PAC Proyecto Sistema de Transmisión Zonal Grupo 3 S/E Itahue- S/E Hualqui

Anexo 1

Primera PAC, Tomo 2A

Figura s/n. Distancia torre 130-MN y línea férrea del Ramal Ferroviario Talca-Constitución

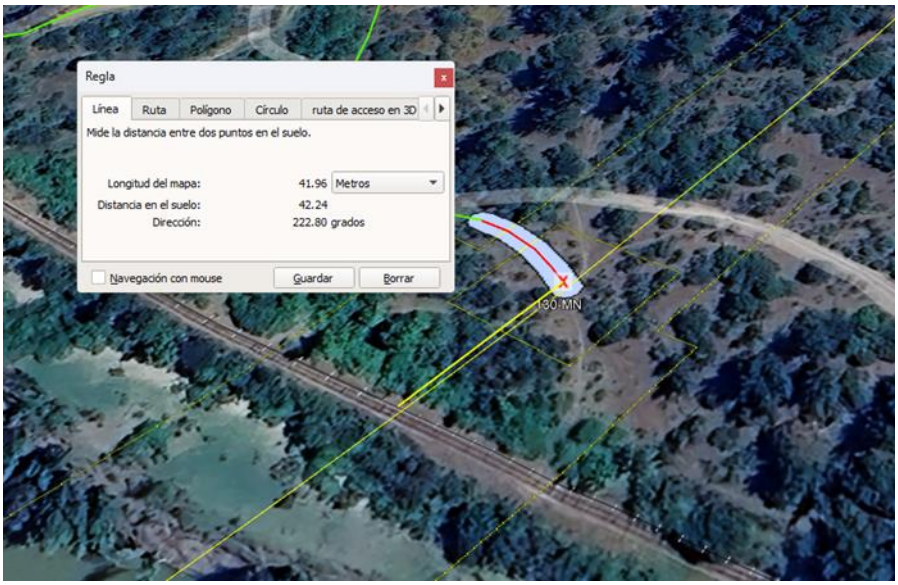
Cabe destacar que en la Adenda Excepcional se indica que durante la fase de construcción se realizará el tendido de conductor por métodos manuales y mecánicos con winche o cabrestante y máquina de freno a través de los tramos de tendido, entre las estructuras, estos conductores pasarán a través de las poleas instaladas en las torres.

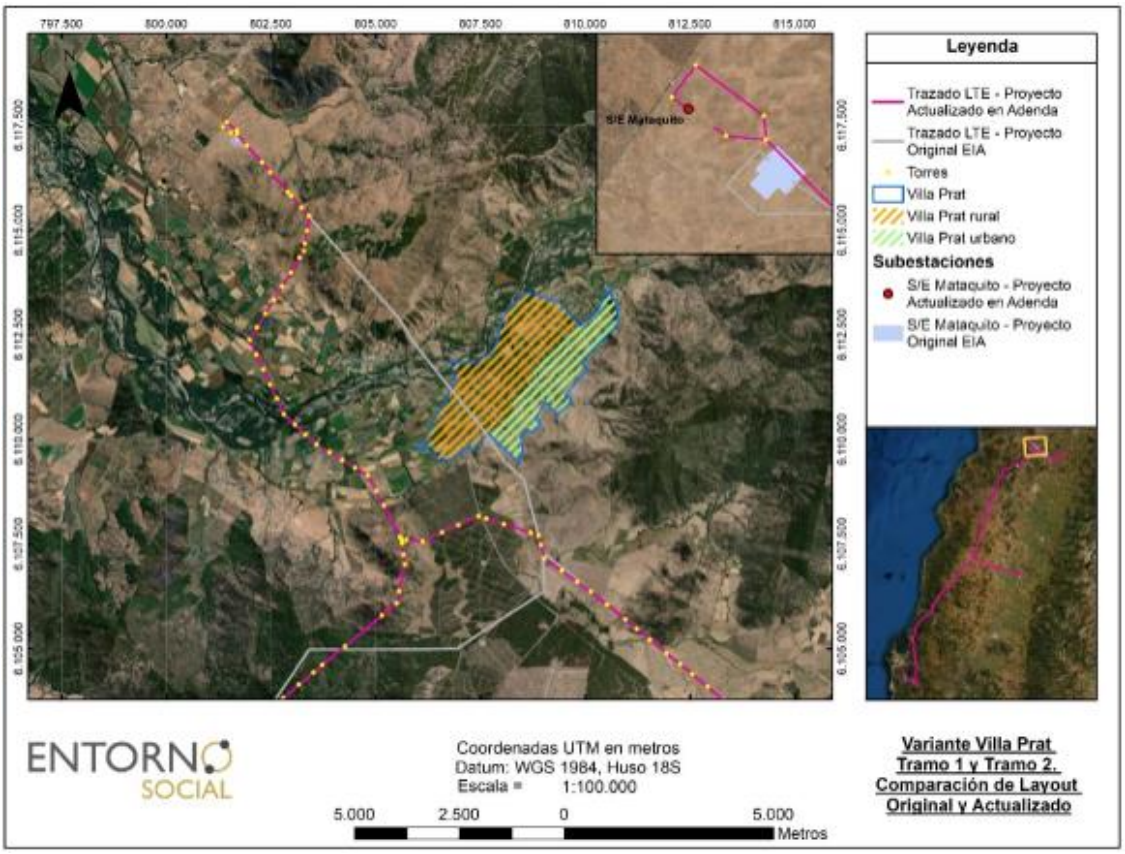
En particular, respecto al trazado, en etapa de Adenda, se llevó a cabo una modificación en el trazado, específicamente en el tramo de la línea que se encontraba más próximo al cerro Chiripilco. En este sentido, se procedió a reevaluar la ubicación, desplazándola desde una distancia aproximada de 3,2 km desde el cerro Chiripilco a una distancia de 5,1 km de distancia del mismo, cambio denominado Variante Villa Prat. En consecuencia, el trazado fue desplazado aproximadamente 2 km hacia el oeste del Cerro Chiripilco y 3 km hacia el suroeste en los sectores de La Huerta y Villa Prat. Esta modificación del trazado se puede observar en el Anexo 1-1 de la Adenda Excepcional Layout del Proyecto, presentada a continuación.

Figura s/n. Distancia torre 130-MN y línea férrea del Ramal Ferroviario Talca-Constitución

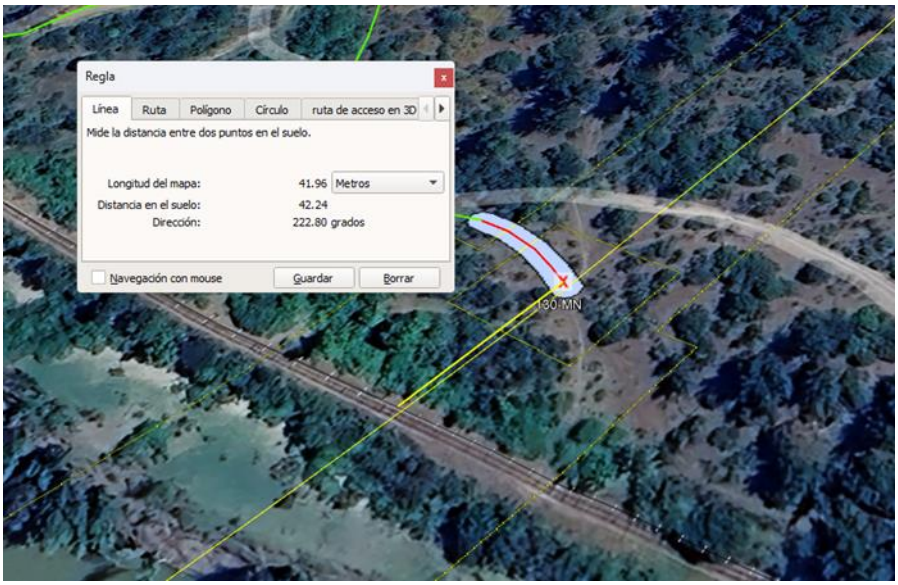
Cabe destacar que en la Adenda Excepcional se indica que durante la fase de construcción se realizará el tendido de conductor por métodos manuales y mecánicos con winche o cabrestante y máquina de freno a través de los tramos de tendido, entre las estructuras, estos conductores pasarán a través de las poleas instaladas en las torres.

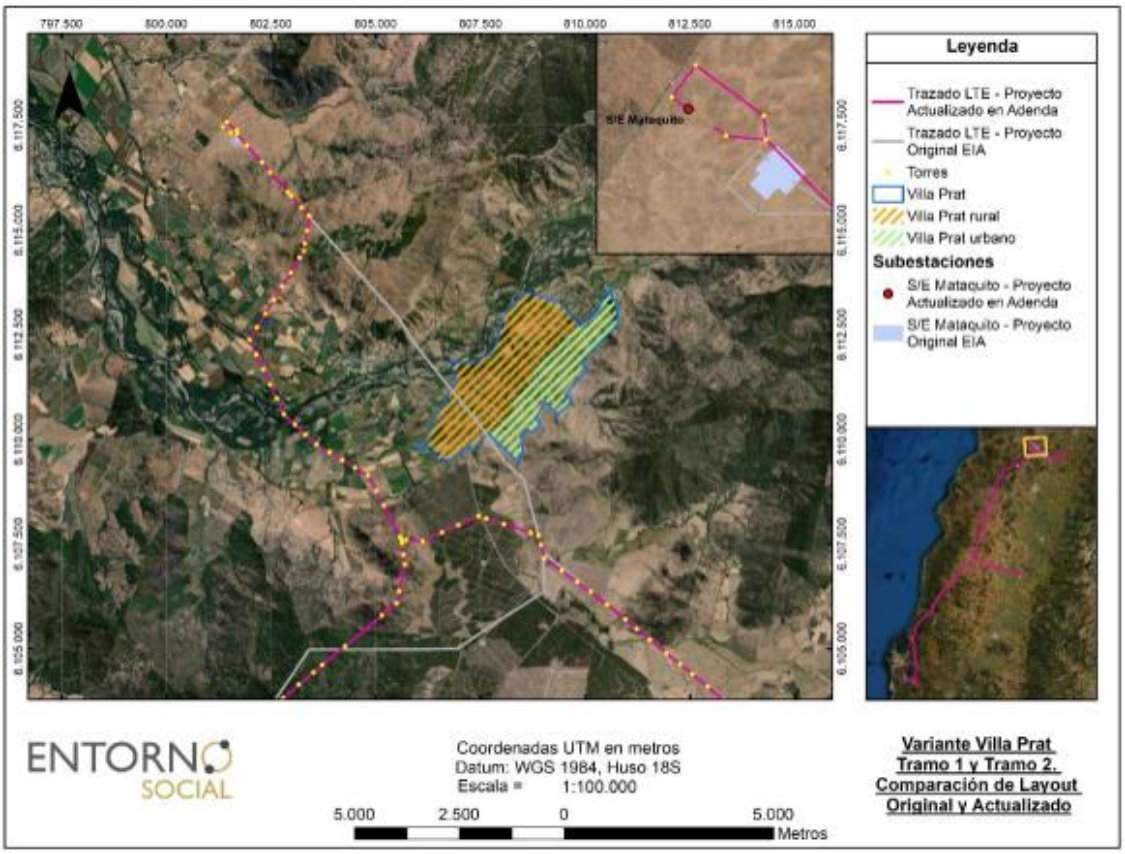
Con respecto al cerro Chiripilco y a su trazado, se llevó a cabo una modificación en el trazado, específicamente en el tramo de la línea que se encontraba más próximo al cerro Chiripilco. En este sentido, se procedió a reevaluar la ubicación, desplazándola desde una distancia aproximada de 3,2 km desde el cerro Chiripilco a una distancia de 5,1 km de distancia del mismo, cambio denominado Variante Villa Prat. En consecuencia, el trazado fue desplazado aproximadamente 2 km hacia el oeste del Cerro Chiripilco y 3 km hacia el suroeste en los sectores de La Huerta y Villa Prat. Esta modificación del trazado se puede observar en el Anexo 1-1 de la Adenda Excepcional Layout del Proyecto, presentada a continuación.

Dado el valor que la comunidad atribuye al cerro Chiripilco, que forma parte de la Unidad de Paisaje UP-1, se evaluó también en el Capítulo 4 del EIA el Impacto O-PA-2: Alteración de la calidad visual del paisaje en el Tramo 1 del Cerro Chiripilco, Región del Maule, incluyéndose la medida de mitigación cromática (MO-PA) que es la siguiente: significativo. Por tal motivo, se procedió en el Capítulo 7 del EIA del Plan de Medidas Ambientales proponer la mitigación cromática (MO-PA). Esta medida consiste en pintar las estructuras con colores similares al entorno; con el fin de reducir el contraste cromático entre las estructuras instaladas y el plano de fondo escénico en los sectores donde se considera que el impacto es significativo.
